Nos réf. : AVL.2024.271

## **RAPPORT DE L'INSPECTION DES INSTALLATIONS CLASSÉES**

### **Objet : Installations Classées pour la Protection de l'Environnement AUTORISATION ENVIRONNEMENTALE**

#### **Demande d'extension et de renouvellement de la carrière SAG de la Clarté- Ranguillégan sur la commune de Perros-Guirec**

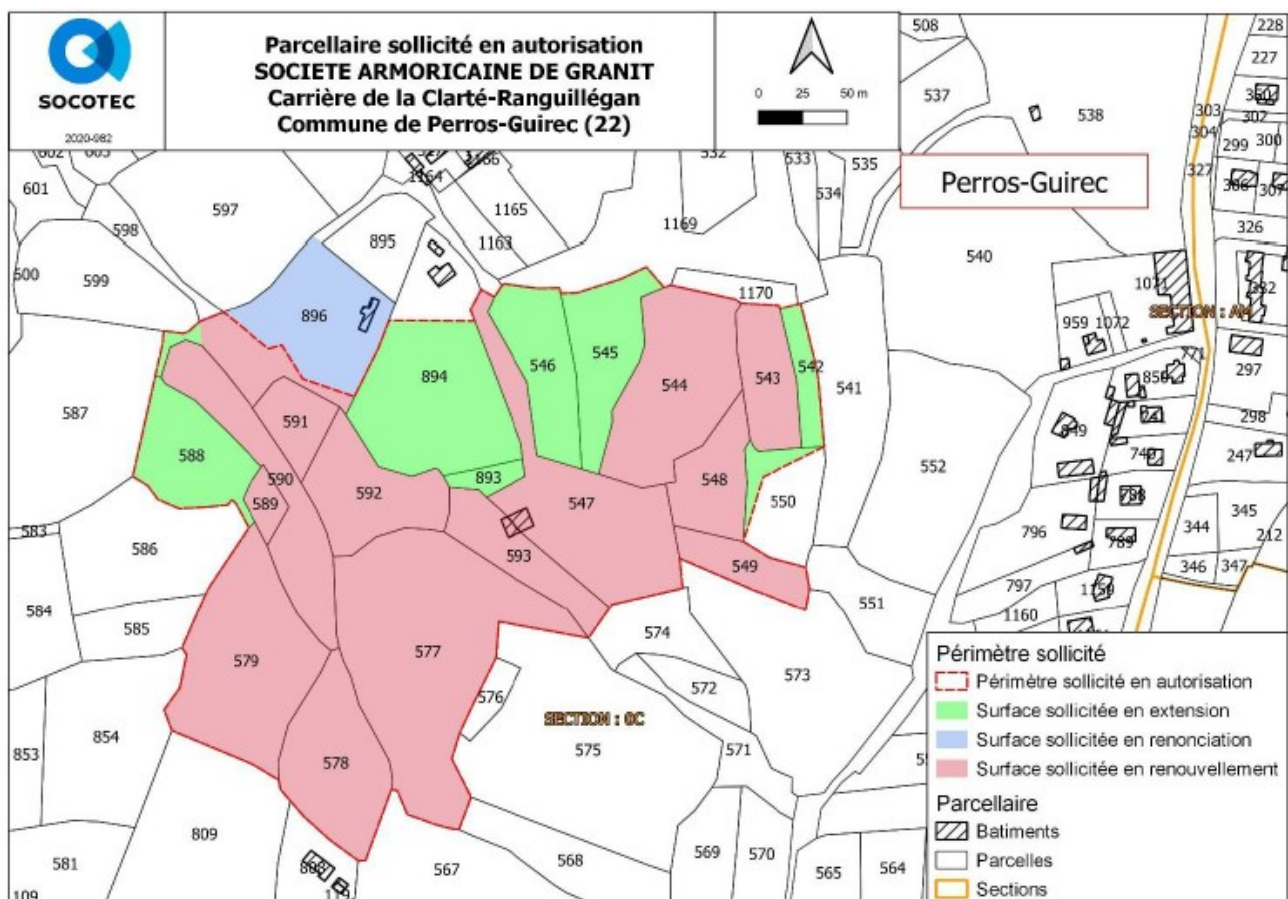
Or cet arrêté ne précise pas le périmètre ICPE de la carrière, comprenant la zone d'extraction et les parties annexes. Si on se réfère au dossier de 1996, il avait été demandé :

- une superficie pour l'extraction de 32 290 m<sup>2</sup>, sur les parcelles visées dans l'arrêté (à noter qu'initialement, l'exploitant avait demandé un total de 41 275 m<sup>2</sup>, mais qu'après l'enquête publique, il avait retiré les parcelles les plus au sud est, les C 573 et C 551) ;
- une superficie pour les zones annexes de 26 641 m<sup>2</sup>, sur les parcelles 896 p, 592, 591, 590, 589, 578 et 579.

Soit un total autorisé de 58 931 m<sup>2</sup> (5 ha 89 a et 31 ca).

Pour son projet, le pétitionnaire demande donc à :

- renoncer la parcelle 896p ;
- régulariser les parcelles 588, 894p, 893, 546 et 545, déjà utilisées en zones annexes ;
- étendre le périmètre sur la parcelle 542.

Soit un total de 72 313 m<sup>2</sup>, soit 7 ha 23 a 13 ca, dont 2 ha 30 a 35 ca en extraction (parcelles 543, 544, 545, 546, 547, 548) et le reste en zones annexes (station de transit..).

Localisation des mesures paysagères

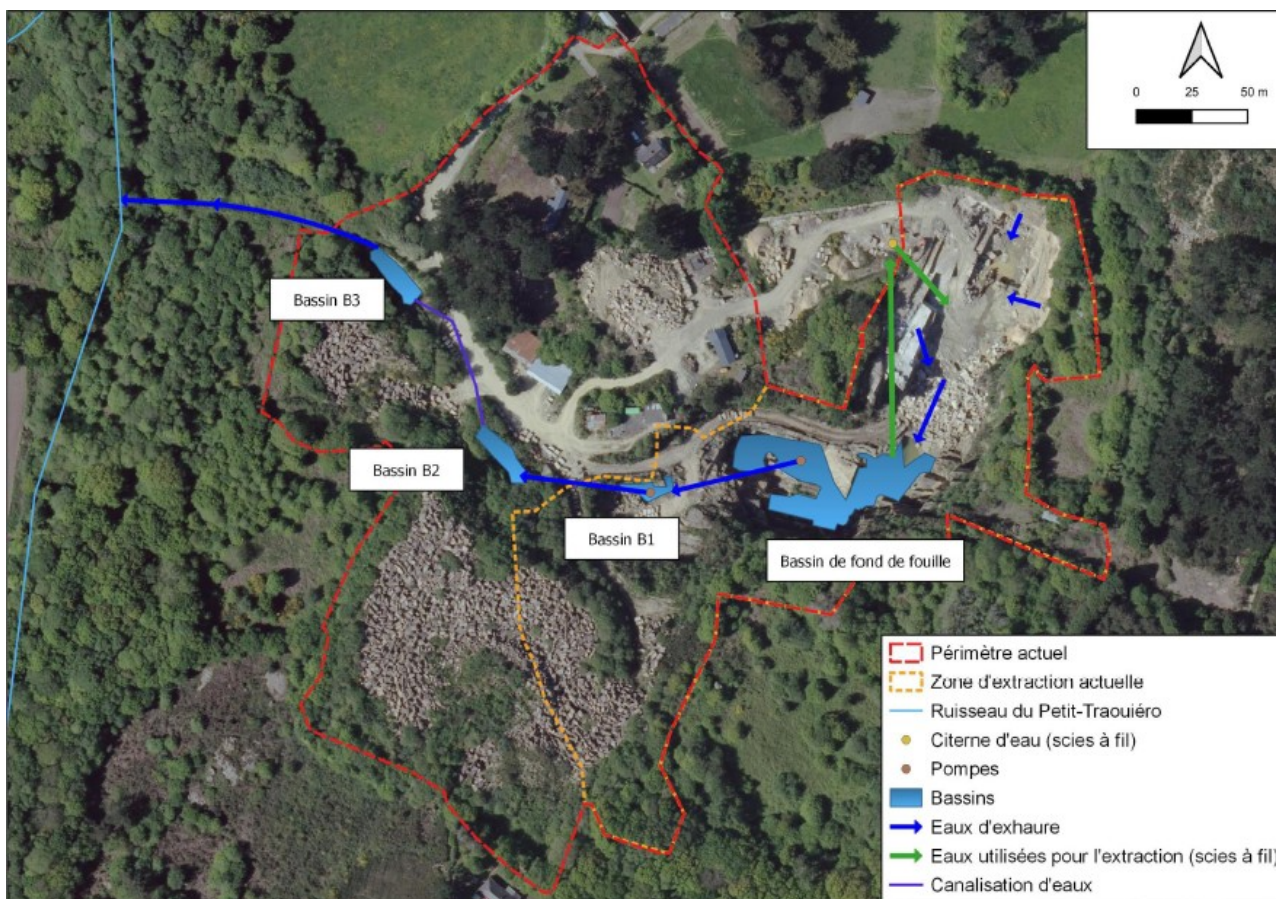
Afin d'améliorer l'intégration du site, le pétitionnaire prévoit les mesures suivantes :

- la réalisation d'un merlon végétalisé au nord de l'extension sur un linéaire de 110 m environ, d'une dimension de 5 m x 8 m ;
- la conservation des écrans végétalisés en périphérie du site actuel et des extensions.

Le pétitionnaire a complété son dossier en précisant que « la hauteur du merlon permettra de fermer les fenêtres visuelles depuis l'extérieur sur les engins de chantier susceptibles d'emprunter les pistes d'accès présentes au Nord de l'exploitation. En outre, surmontée d'une végétation naturelle, ce merlon constituera un écran sonore et de limitation des dispersions de poussières dans l'environnement au site ».

- **Ces mesures pourront être reprises dans le futur arrêté d'autorisation.**
